ROANNAIS AGGLOMERATION

RECOURS AU CAS PAR CAS

Dans le cadre d'un projet de construction d'un centre aqualudique, Roannais Agglomération a déposé un dossier d'examen au cas par cas.

Carte de bruit de l'état initial LAeq 6h-22h – hauteur 2 m

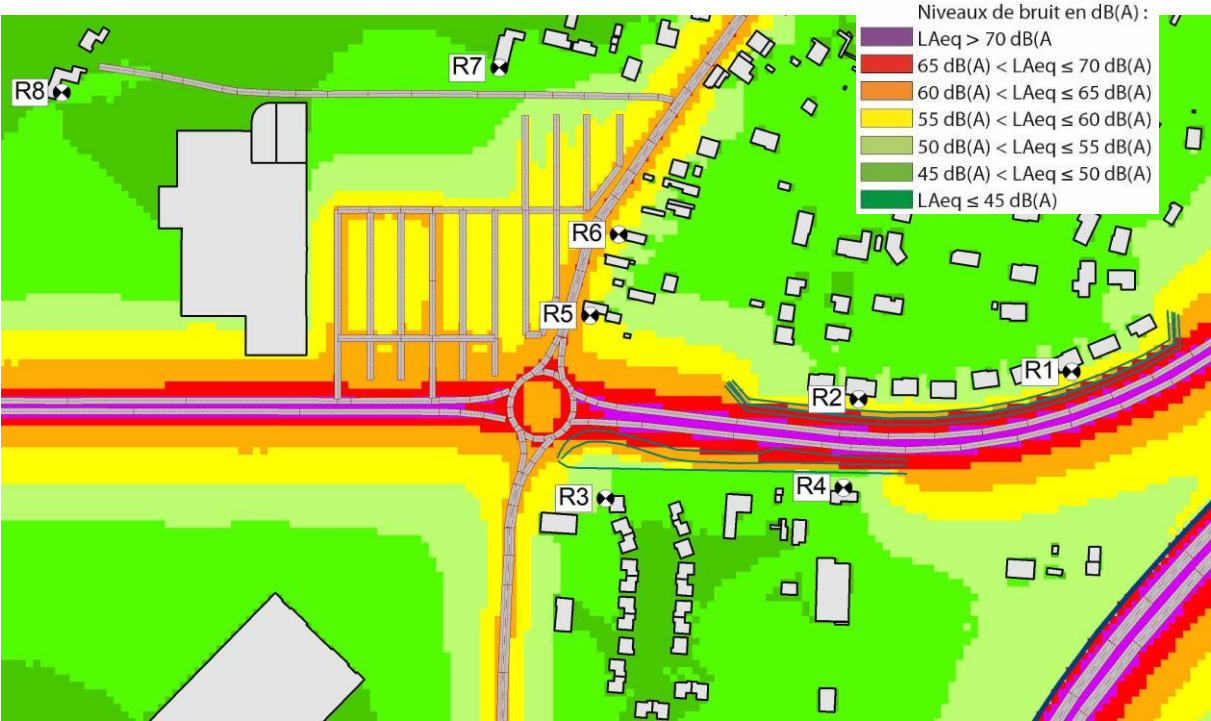
- le dossier présente une étude acoustique (sur la base de trois points de mesures effectués) visant à caractériser le niveau de bruit résiduel afin de déterminer le bruit ambiant réglementaire ;
- il ressort néanmoins une discontinuité des données sur certaines mesures (en particulier le point 2) sans en apporter la justification ;
- en outre, l'étude ne prend pas en compte les futurs flux routiers issus de la fréquentation du centre aqualudique ni le flux de personnes dû à l'implantation du nouvel équipement et ne permet donc pas de garantir l'absence d'incidence en termes de nuisances sonores notamment pour les habitations situées à proximité immédiate ;

Actuellement, l'avenue Charlie Chaplin est la principale source de bruit du secteur d'étude, en particulier à l'Est du giratoire. Les habitations de part et d'autre de cette avenue, protégées par des merlons, sont exposées à un niveau sonore inférieur à 55 dB(A) en journée. Rue du Marcelet, les façades les plus proches de la rue sont exposées à 55-58 dB(A) alors que l'environnement sonore est plus calme impasse du Marcelet avec 44-47 dB(A).

L'augmentation du trafic générée par le projet avenue Charlie Chaplin se traduit par une légère augmentation des niveaux sonores, non significative au niveau des logements. Avec la réalisation du projet, l'indicateur LAeq 6h-22h en façade des bâtiments riverains augmente de 0,6 dB(A) à 1,6 dB(A) par rapport à l'état initial. Dans le cadre de la réglementation sur les transformations ou modifications de voiries existantes, une variation de la contribution sonore des voiries inférieures à 2 dB(A) est considérée comme non significative.

Vue piétonne depuis le giratoire du Scarabée avant projet (en haut) et après projet (en bas)

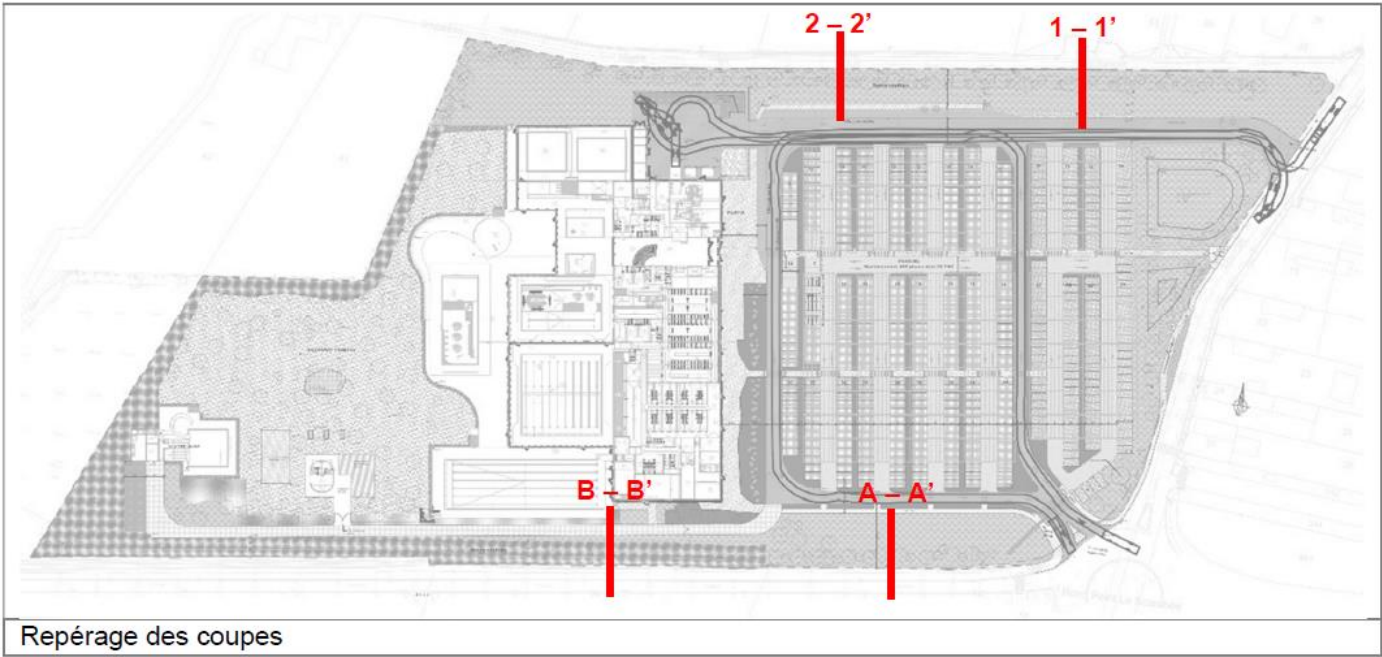
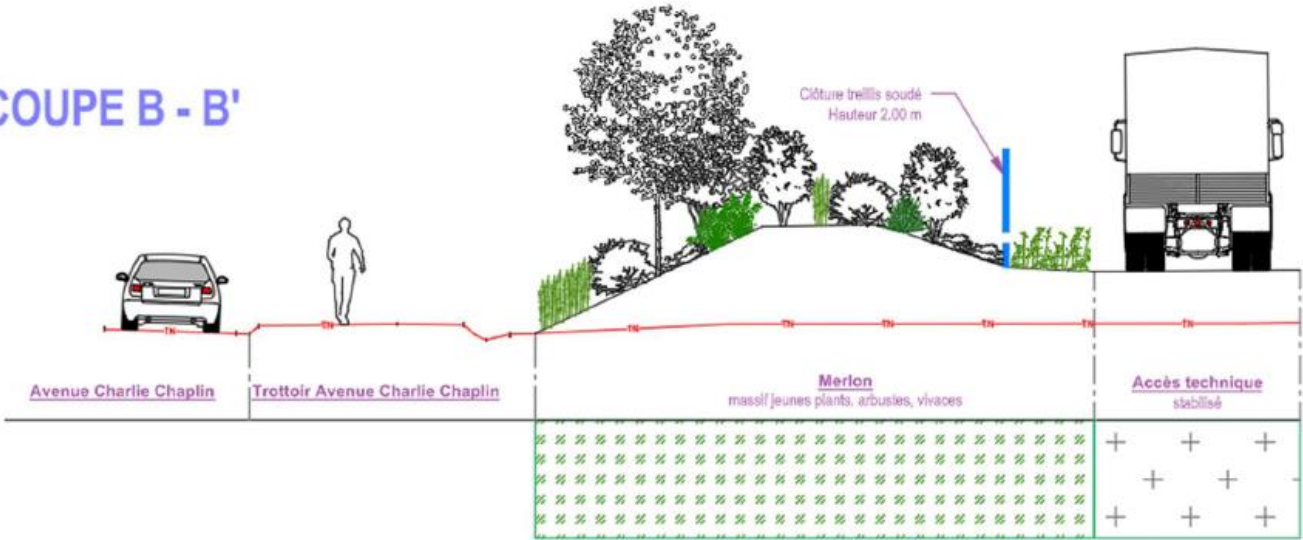
Considérant qu'en termes d'insertion paysagère, le projet s'implante en extension du secteur urbanisé (le long de l'avenue Charlie Chaplin), sur un site offrant une vue dégagée sur le paysage plus lointain des Monts du Roannais et n'apporte pas d'élément d'analyse suffisant (absence de photomontage en saison hivernale notamment) ;

Le projet paysager a été développé avec un travail de terrassement des abords du site pour une meilleure intégration en lien avec la RD et son rôle d'entrée de ville et la création d'un merlon permettant un traitement paysager de la limite et de la visibilité depuis la route. Cette végétation et le merlon permettent d'assurer un masque végétal en premier rideau le long de la RD.

L'ensemble des limites sont traitées avec une bande paysagère permettant la plantation de plusieurs strates végétales d'essences et de taille diversifiées assurant une intégration paysagère pour la visibilité et les covisibilités des équipements depuis le tissu résidentiel et les voies environnantes. Cette végétation permet aussi d'assurer un rythme de la façade du projet avec la RD et ainsi développer une séquence paysagère particulière sur l'axe routier.
